AUTORIDAD NACIONAL DE LICENCIAS AMBIENTALES - ANLA -

RESOLUCIÓN

(0403) 09 ABR 2015

"POR LA CUAL SE MODIFICA LA LICENCIA AMBIENTAL Y SE TOMAN OTRAS DETERMINACIONES"

Figura 5. Gráficas presentadas en el capítulo de Caracterización Ambiental

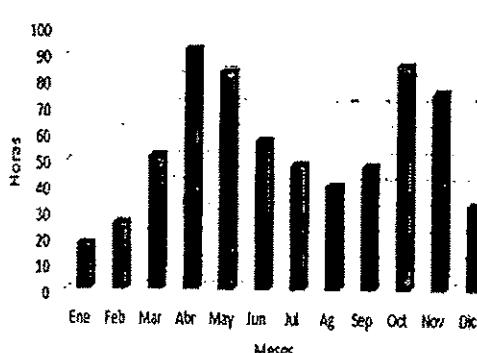
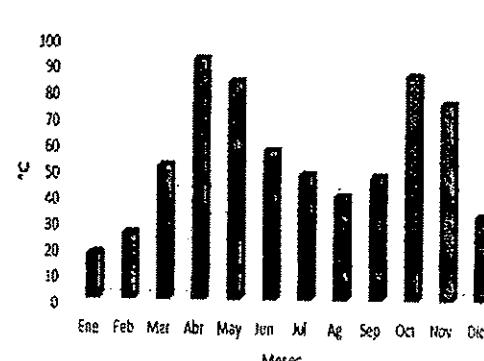
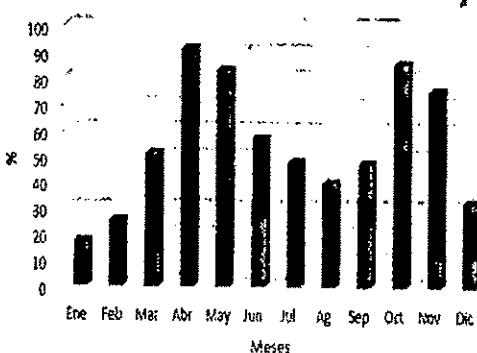
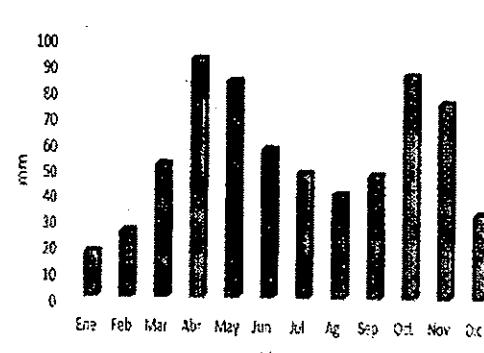
Sin embargo, es necesario llamar la atención sobre el hecho de que, aunque en el texto se mencionan los valores máximos, medios y mínimos para la temperatura, el brillo solar, la humedad relativa y la precipitación, resulta confuso y poco digno de confianza el hecho de que para todos ellos se presenta la misma gráfica (histograma), variando únicamente los títulos, como se ve en la siguiente figura:

Figura 7 Detalle del traslape de la construcción en el Parque Histórico de la Batalla de Boyacá con el derecho de la vía en el puente del Río Teatinos

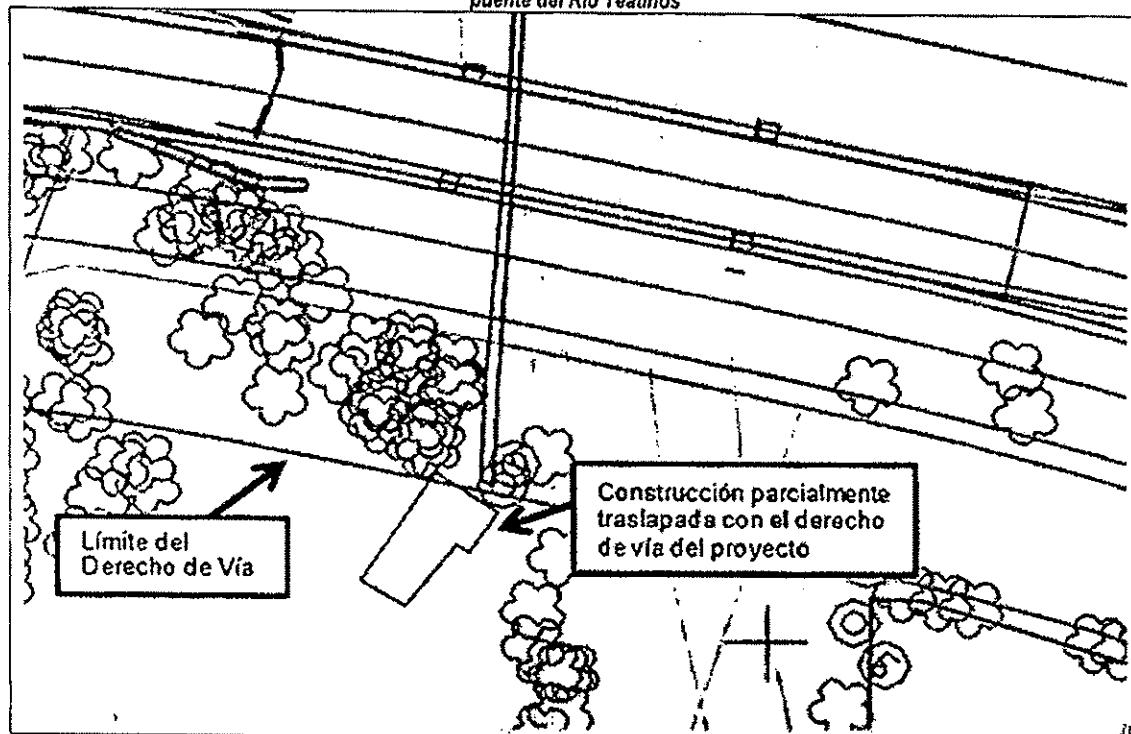
debajo del puente sobre el río Teatinos, en el cual se va a construir la segunda calzada adosada al puente actual, hay una construcción con una actividad económica en donde en los días de gran afluencia de visitantes al parque histórico es utilizada por estos. Con base en el plano de diseño de los anexos del capítulo 2, esta Autoridad identificó que una pequeña franja de esta construcción está en la zona del derecho de vía, lo que amerita su identificación dentro de las construcciones posiblemente afectadas y por lo mismo la implementación de medidas ya que la ubicación de la misma dentro del derecho de vía incrementa el riesgo de afectación por potenciales accidentes viales. Ver Figura 7.
